云南省住房和城乡建设厅 关于普洱·鼎城国际四期（商业）建设项目 初步设计的批复

普洱·鼎城国际四期（商业）建设项目初步设计专家组评审意见

项目名称：普洱·鼎城国际四期（商业）

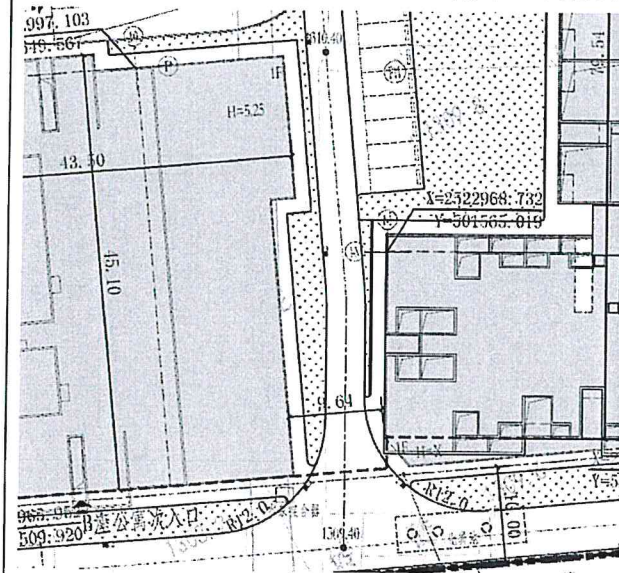
2. 公寓A与公寓B裙房防火间距只有6米,不够9米。

按《建筑设计防火规范》GB 50016-2014(2018年版),5.2.2条,需要9米间距。我们已注意到:

(1) B栋标准层设计采用了山墙内“凹”在开窗的方式,此举没有规范明确支持,带来施工图图审争议。更重要的是,仍然有在过火串烟的隐患;

(2) B栋裙房屋顶在防火间距不够的情况下,仍然采用轻钢玻璃顶,这需要复核屋顶构造的耐火极限;

(3) A栋此区域上墙,效果图有开窗,平面图无开窗。两者不对应,可能带来规划验收风险。且不开窗会影响到大量端头主要居住房间(客厅)无直接自然采光通风,这不符合绿色建筑设计要求。

建议:理顺此处设计逻辑,保证消防安全的基础上,更要重视正常自然采光通风,特别是要A栋居住者的健康舒适。

回复:调整B座公寓裙房轮廓,满足9米建筑间距,详见附件。

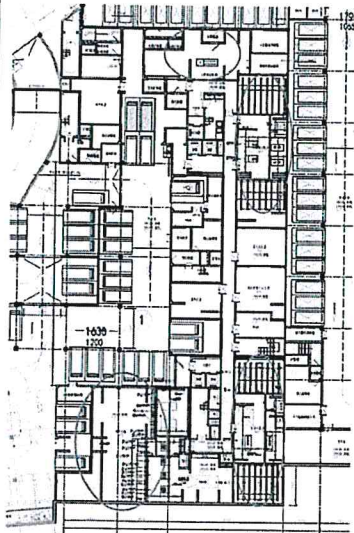
48#公寓 A 座，地下室车库层高 5 米。空间过高。

作为地下车库。层高过高，违背了空间节能的原则。失去经济绿色基本原则。带来基坑深挖，结构废材等不良影响

回复：由于地下停车效率要求较高，所以 A 公寓下方集中布置了水电暖的设备机房，层高较高，可以大幅提高水箱水池的容积利用率，从而有效缩减水箱、水池的占地面积，减少设备机房对停车区域的侵占。

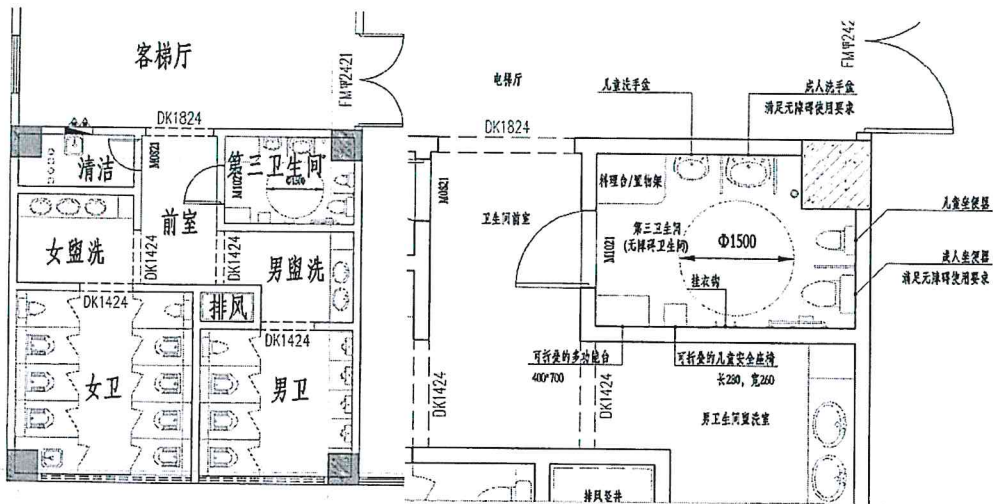
51#商店建筑设置供顾客使用的一个卫生间。未见第三卫生间，未见清洁间，厕位需计算，服务半径达。

按《商店建筑设计规范》JGJ 48-2014, 4.2.13-2 应设置服务顾客的卫生间;
请按《商店建筑设计规范》JGJ 48-2014, 4.2.14 条设置卫生间。并参照《城市公共厕所设计标准》CJJ14-2016 相关标准梳理本地块其它附属式公共厕所设置标准。

回复: 51#商店建筑二层、三层、四层分别设置一组供顾客使用的卫生间，每组卫生间均由卫生间前室、男女盥洗室、男女卫生间、清洁间、第三卫生间组成。

本栋商业厕位总数根据《城市公共厕所设计标准》CJ 14-2016 第 4.2.2 条计算如下: 一至四层总购物面积 11205.53 m², 按 12000 m²计算, 男厕位 5+2*4=13 个, 女厕位 10+4*4=26 个。

根据第 4.1.4 条, 男厕坐位不少于 2 个、蹲位 4~9 个、站位 5~9 个, 女厕坐位不少于 4 个、蹲位 17~26 个。

实际厕位数: 男厕坐位 3 个、蹲位 9 个、站位 12 个, 女厕坐位 6 个、蹲位 21 个。满足本栋厕位需求。

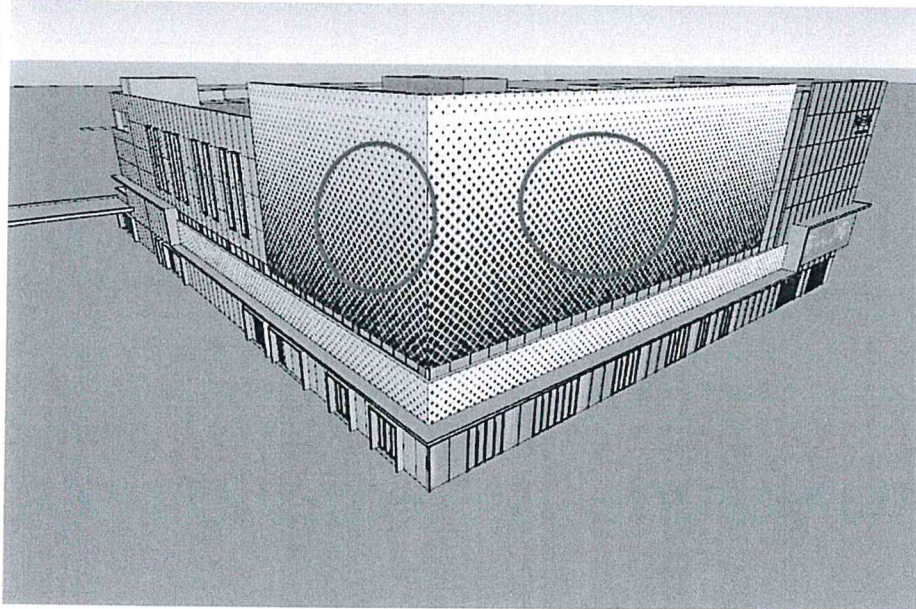
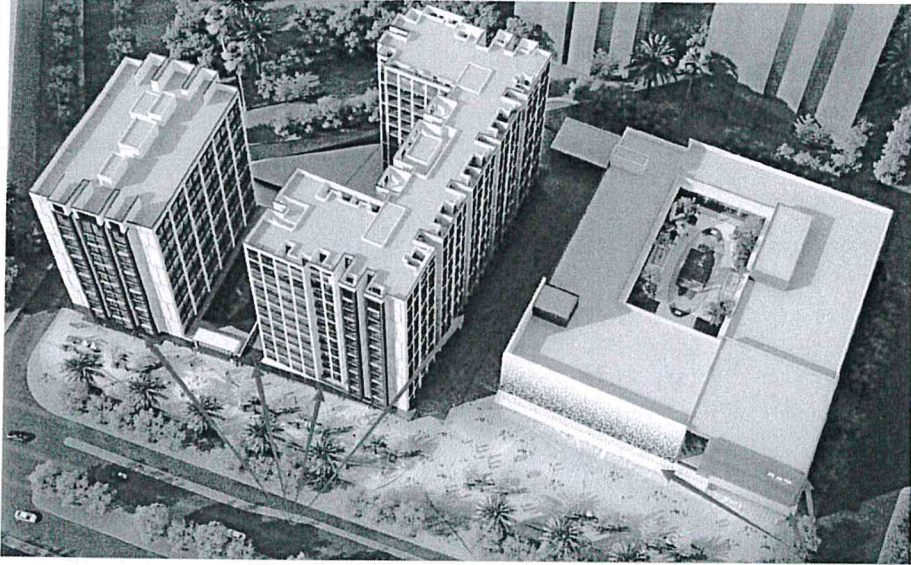
缺节能设计综合表

可按《云南省民用建筑节能设计审查备案登记表》。

应复核维护界面的节能设计的可靠性。(影响到造价)

回复: 已补充备案登记表, 详见附件。

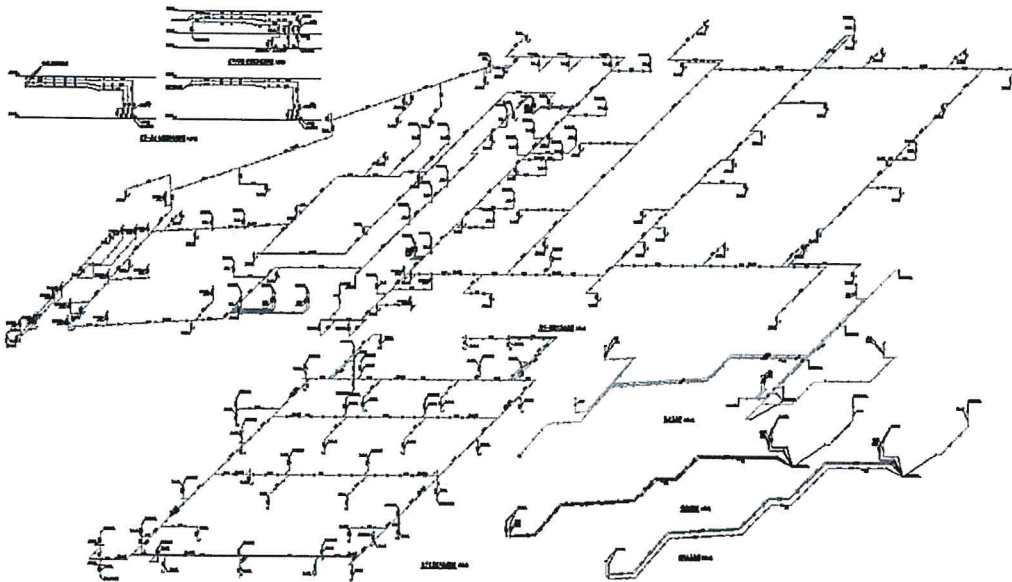
9. 地下室图纸补充给排水及消防系统图。

回复：根据意见修改，补充给排水及消防系统图，详见水初-05，如下图：
